**INFORME CONSOLIDADO DE LA EVALUACIÓN
DECLARACIÓN DE IMPACTO AMBIENTAL DEL PROYECTO
“CONDominio FUENTES DE ANÍBAL PINTO I Y II”**

Fig. N°2 : Perfil Estratigráfico del Subsuelo

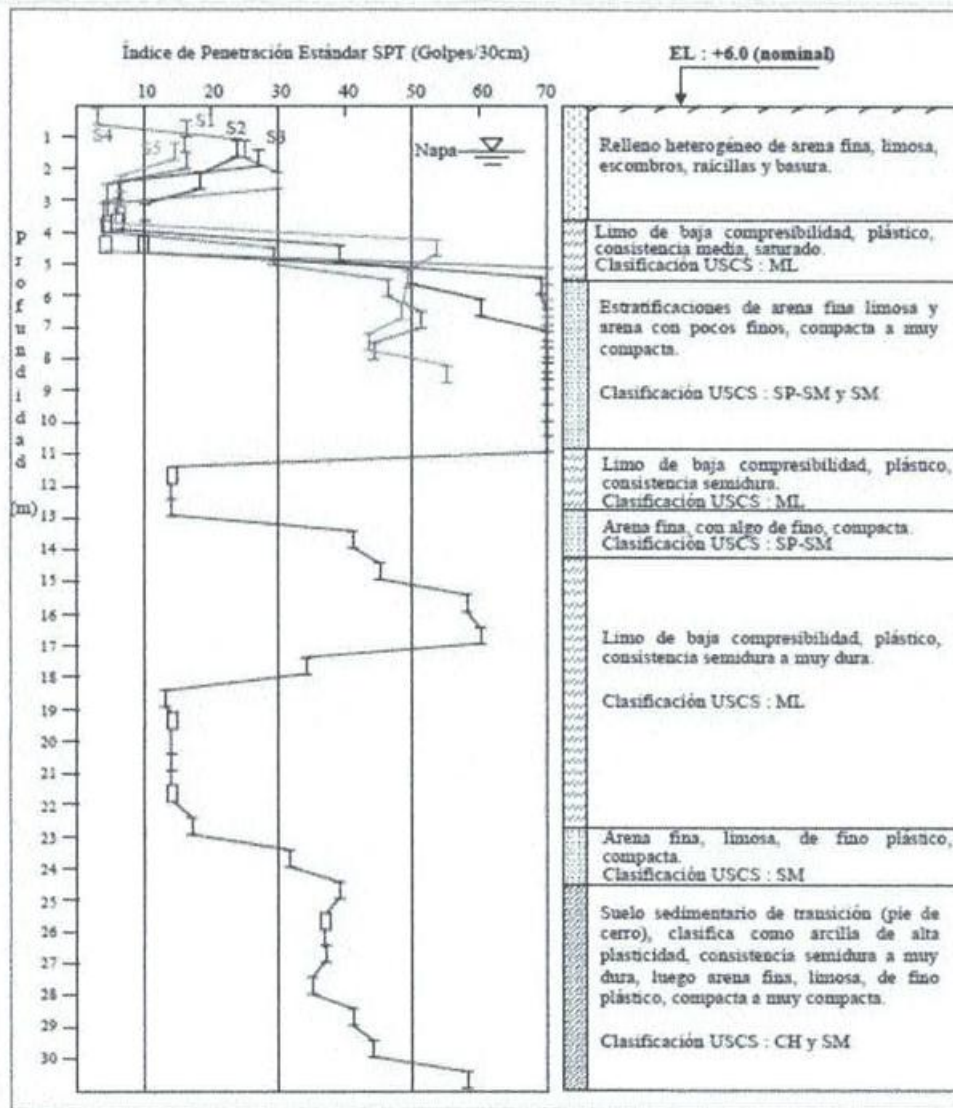
Lo que entiendo de lo especificado en el punto 3.3 es que en la práctica se hará una excavación de hasta 6 mts que permita retirar los dos horizontes especificados en la figura 2 y cumplir con las condiciones del suelo que permita levantar una estructura de cinco pisos.

A continuación, se muestra la página N°9 con la figura 2, que presenta el perfil estratigráfico del subsuelo. En negrita se destaca el "Elevation Level + 6.0".

Respecto a la consulta si la excavación alcanzara los 6 metros, se debe aclarar que se refiera a alcanzar la cota 6 metros sobre el nivel del mar, por lo que la excavación tendrá un promedio de 3 metros
